測線 B-2

横丹岬西側  
海城の断層

北海道電力

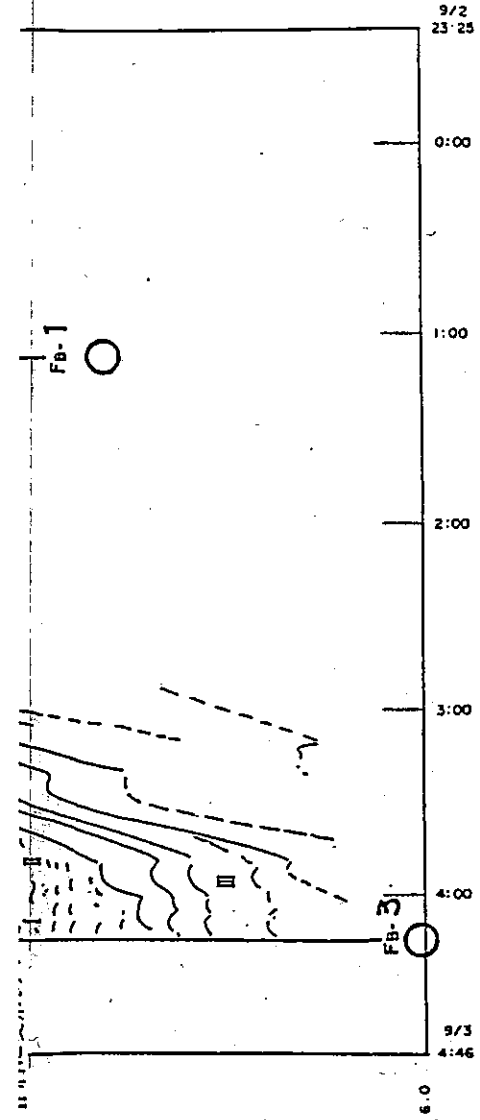
<p>5/27 07-00</p>	
<p>③ - 2 記録が明瞭でなく判読が困難である。 #2</p>	<p>神威岬西側 海域の断面      </p>
<p>5/27 05-00 #2</p>

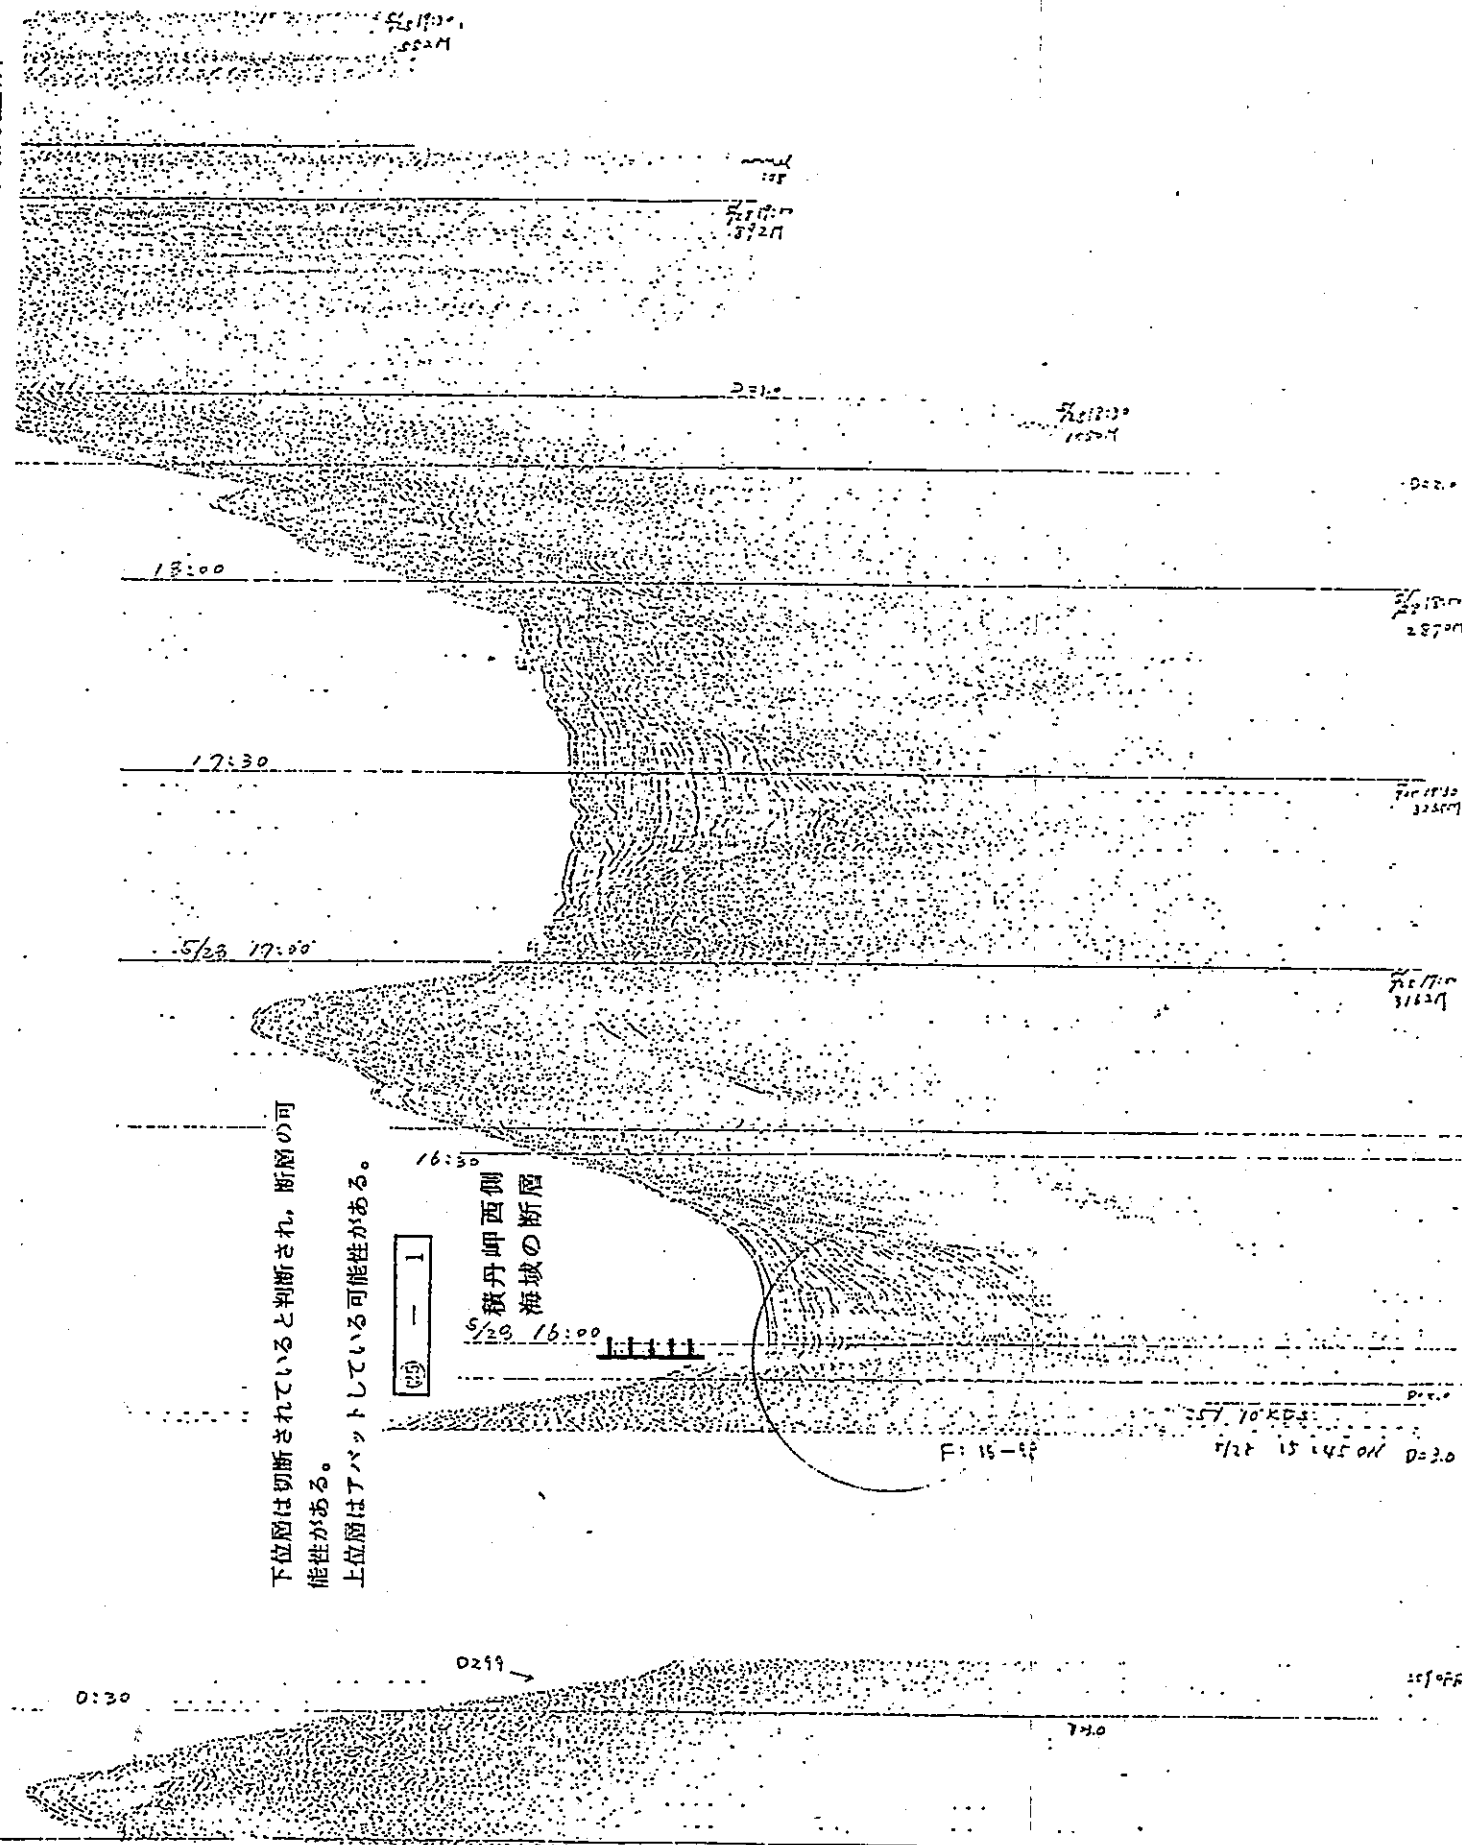
下位層は切断されていると判断され、断層の可能性がある。  
上位層はアバットしている可能性がある。

④ - 3

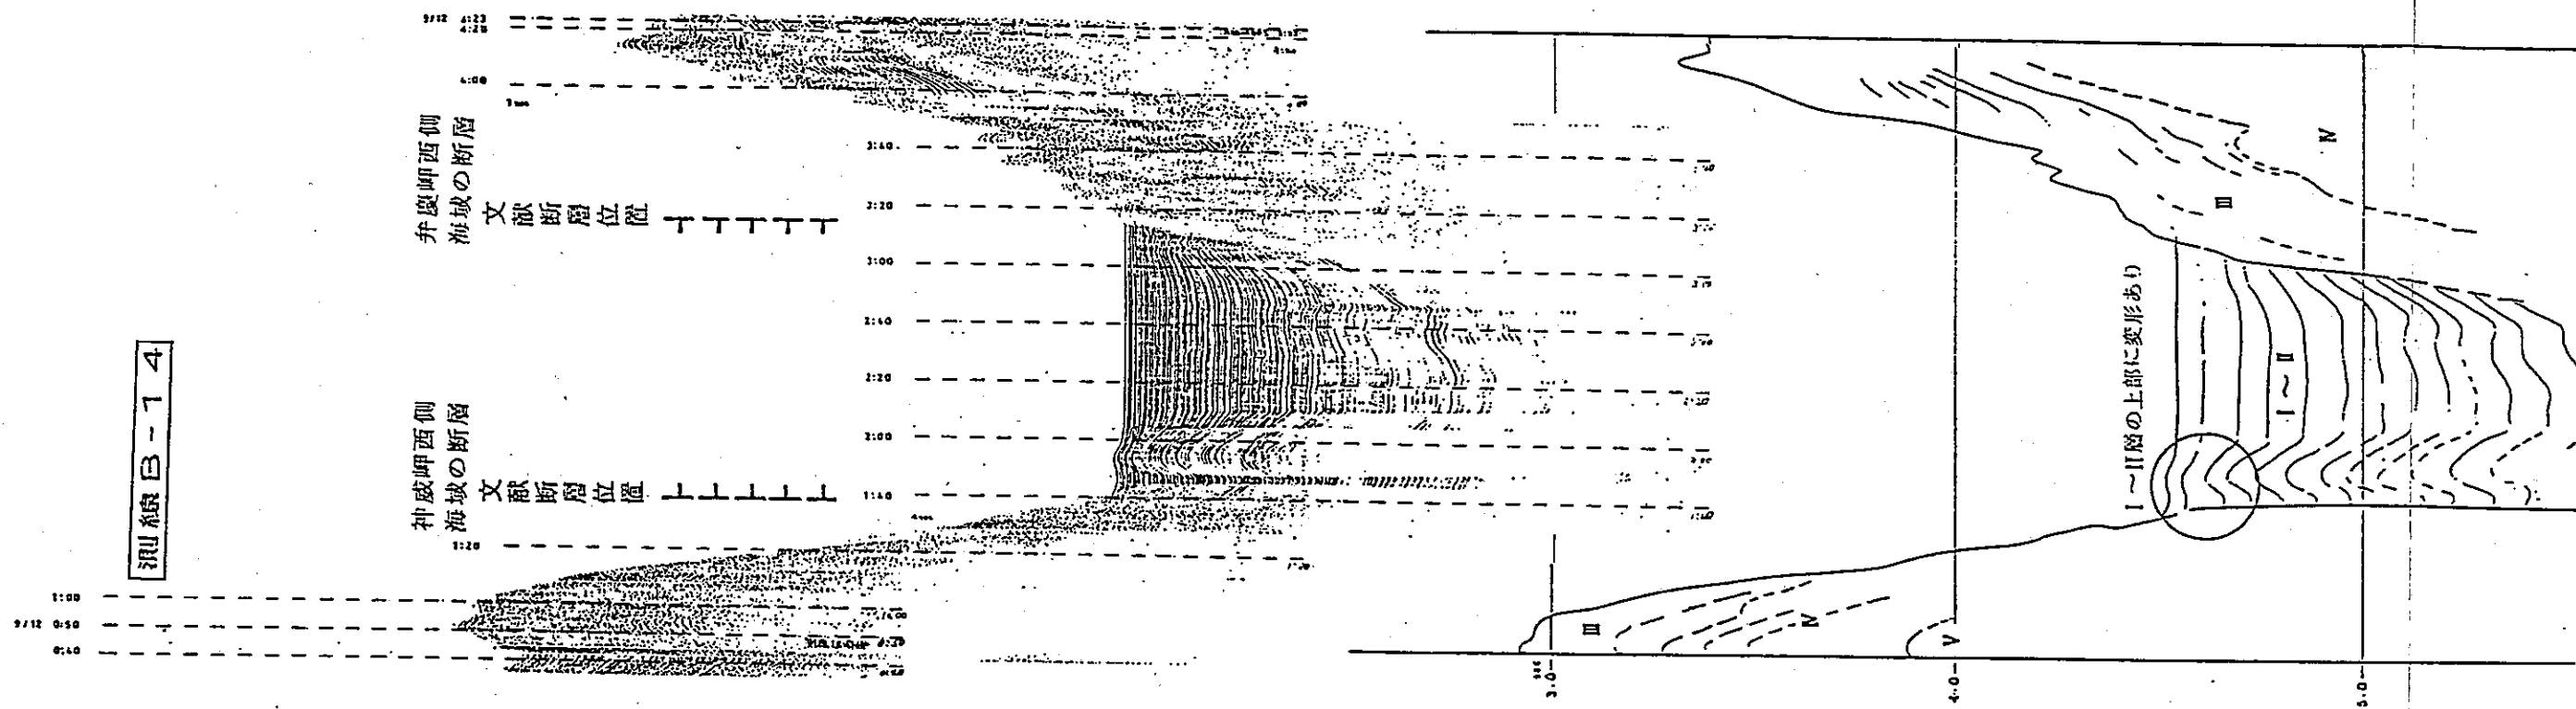
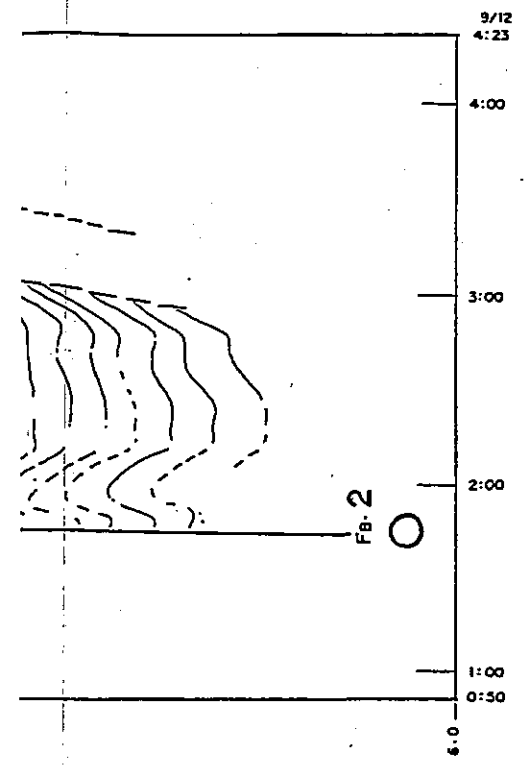
記録が明瞭でなく判読が困難である。
